FACHGUTACHTEN NATURGEFAHREN

Erweiterung Güllenlagerraum
3555 Trubschachen

03.06.2022

Abbildung 2: Auszüge aus den Bauplänen vom 04.04.2022
 Links: Variante 1 mit einem grossen Güllelager, rechts: Variante 2 mit zwei kleineren Güllelagern

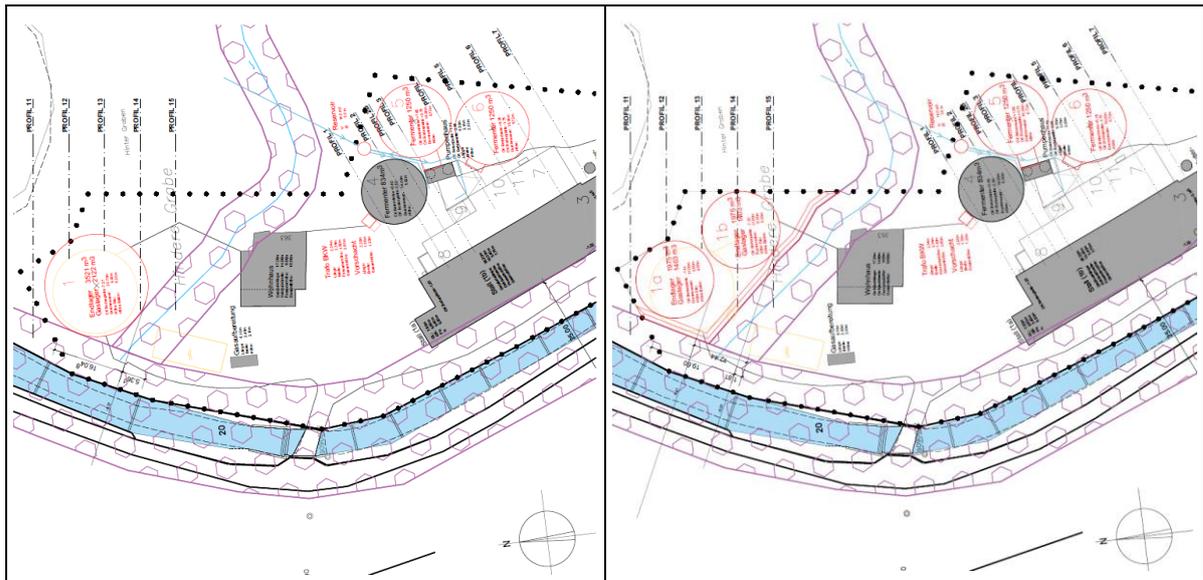
Bei den geplanten Güllelagern bestehen zwei Varianten. Variante 1 geht von einem einzelnen Güllelager aus. Dieses befindet sich etwas abgesetzt zum Steilhang. Variante 2 geht von zwei kleineren Güllelagern aus. Das nördliche Güllelager befindet sich in vergleichbarer Lage wie bei Variante 1. Das südliche Güllelager wird teilweise ins Terrain eingebunden. Es besteht ein leichter Überstand von 0.5 m. Das darüberliegende Gaslager ist bei dieser Anordnung durch die Hangmurenprozesse betroffen und muss zusätzlich geschützt werden.

Beim südlichen Güllelager (Variante 2) kommt es aufgrund der Nähe zum Steilhang und der Einbindung ins Terrain zu stärkeren Einwirkungen. Bei einer solchen Anordnung sind für dieses Güllelager zusätzliche Massnahmen ausserhalb der Baute notwendig.

Das Güllelager ist auf der gesamten **Wirkungshöhe von 0.7 m** auf einen Druck aus dynamischer Beanspruchung von **36 kN/m²** zu dimensionieren. Zudem muss der bergseitige Bereich dem **Druck aus dem Anprall von Einzelkomponenten von 3.5 kN** standhalten können.

Das **Güllelager Nord** (1a) befindet sich etwas abgesetzt vom Steilhang. Es ist analog zur Variante 1 auf der gesamten **Wirkungshöhe von 0.7 m** auf einen Druck aus dynamischer Beanspruchung von **36 kN/m²** zu dimensionieren. Der bergseitige Bereich muss dem **Druck aus dem Anprall von Einzelkomponenten von 3.5 kN** standhalten können.

Das **Güllelager Süd** (1b) ist teilweise ins gewachsene Terrain eingebaut. Aufgrund der Nähe zum Steilhang sind sowohl Wirkungshöhe als auch der Druck aus dynamischer Beanspruchung grösser. Mit Massnahmen am Bauobjekt kann das Güllelager Süd nicht geschützt werden. Es sind vorgelagerte Massnahmen notwendig.

Abbildung 3: Situation mit 1 m Höhenkurven. Links Variante 1 mit einem Gültenlager, links Variante 2 mit zwei Gültenlagern.

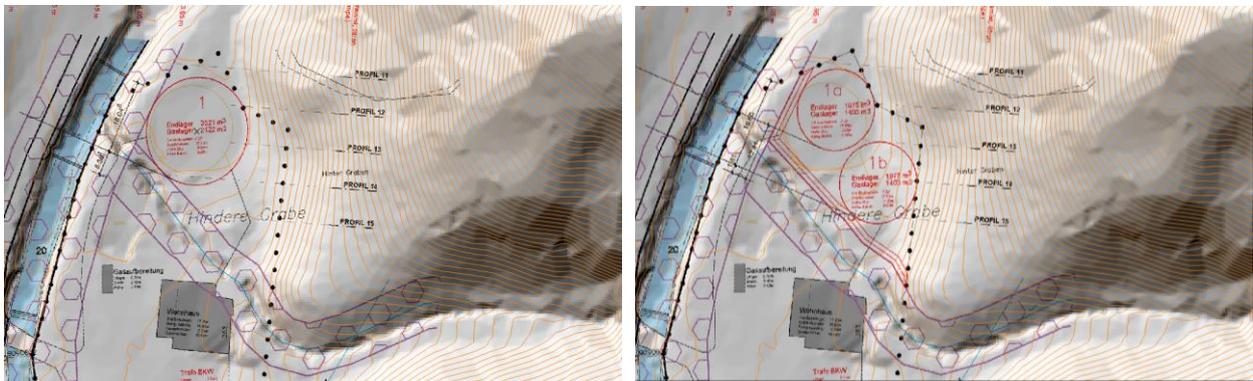
Variante 1 geht von einem einzelnen Güllenlager aus. Das Bauobjekt ragt rund 5 m über das gewachsene Terrain hinaus. Das Güllenlager wird in einem 90° Winkel von Hangmuren angeströmt. Bergseitig des Güllenlagers kommt es zu einem Aufstau von Material, seitlich fliesst das Material entlang des Güllenlagers und lagert sich auf dem flachen Terrain ab.

Variante 2 geht von zwei kleineren Güllenlagern (1a, 1b) aus. Das nördliche Güllenlager ragt rund 5 m über das gewachsene Terrain hinaus. Das Güllenlager wird in einem 90° Winkel von Hangmuren angeströmt. Bergseitig des Güllenlagers kommt es zu einem Aufstau von Material, seitlich fliesst das Material entlang des Güllenlagers und lagert sich auf dem flachen Terrain ab.

Das südliche Güllenlager ist teilweise ins Terrain eingebunden, ragt aber rund **0.5 m** über das gewachsene Terrain hinaus (siehe Anhang, Querprofil 14). Die vorstehenden Bauteile werden in einem 90° Winkel durch Hangmuren angeströmt. Bergseitig kommt es zu einem Aufstau von Material, seitlich fliesst das Material entlang des Güllenlagers und lagert sich auf dem flachen Terrain ab. Einzelkomponenten (Steine) verursachen einen Anprall.

Zum Schutz des Güllelagers Süd ist eine Ablenkungsmauer, respektive ein Spaltkeil oberhalb des Güllelagers notwendig. Dieser leitet die abfliessende Hangmure um die Baute herum. Damit der Spaltkeil eine Schutzwirkung ausüben kann, darf der Ablenkwinkel (Winkel γ zwischen der Fliessrichtung des Prozesses und der Massnahmen) höchstens 30° betragen.

Der Spaltkeil muss unter der Annahme eines Ablenkwinkels von 30° auf der **Wirkungshöhe** von **1.1 m** den Druck aus **dynamischer Beanspruchung von 16 kN/m^2** aufnehmen können. Zudem muss er dem Druck aus dem **Anprall von Einzelkomponenten von 5 kN** standhalten können.

Abbildung 4: Situation Standorte Fermenter mit 1 m Höhenkurven.

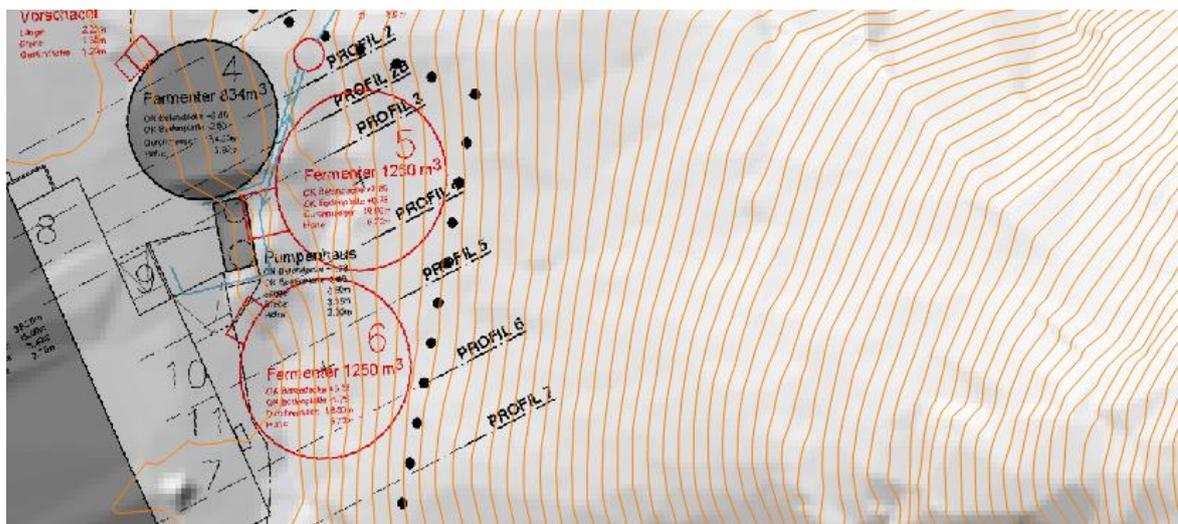
Beide Fermenter werden in das gewachsene Terrain eingebaut. Hangmuren können die Fermenter überströmen, respektive Lagern sich auf den Fermentern ab. Der Druck aus hydrodynamischer Beanspruchung und der Anprall von Einzelkomponenten entfallen. Die massgebende Einwirkung ergibt sich durch die Auflast von Hangmurenmaterial.

Ablagerungshöhe Hangmuren	0.5 m
Vertikale Auflast durch Hangmuren	10 kN/m ²

Bei einer Einbindung ins Terrain fallen die Einwirkungen auf die prozesssexponierten Bereiche gänzlich weg. Diese Anordnung ist bei den beiden Fermentern vorgesehen. Auf die obere Abdeckung beider Fermenter wirkt die Auflast der Hangmurenablagerung. Bei beiden Fermentern ist die obere Abdeckung auf eine **Auflast von 10 kN** zu dimensionieren.

Querprofil 14 – Güllelager Süd, Variante 2

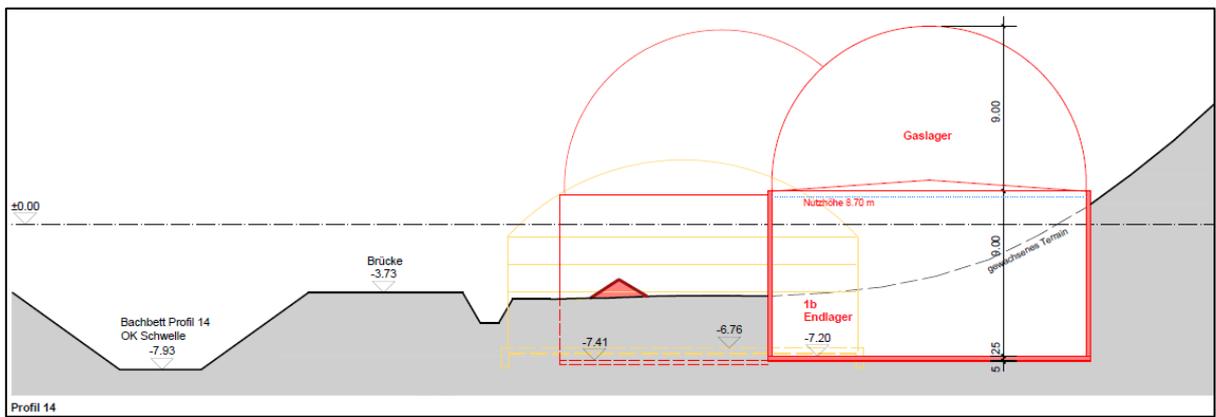
Fliesshöhe Hangmuren	0.3 m
Wirkungshöhe	1.1 m
Druck aus dynamischer Beanspruchung	64 kN/m ²
Ablagerungshöhe Hangmuren	0.2 m
Anprall Einzelkomponenten (statische Ersatzkraft)	5 kN
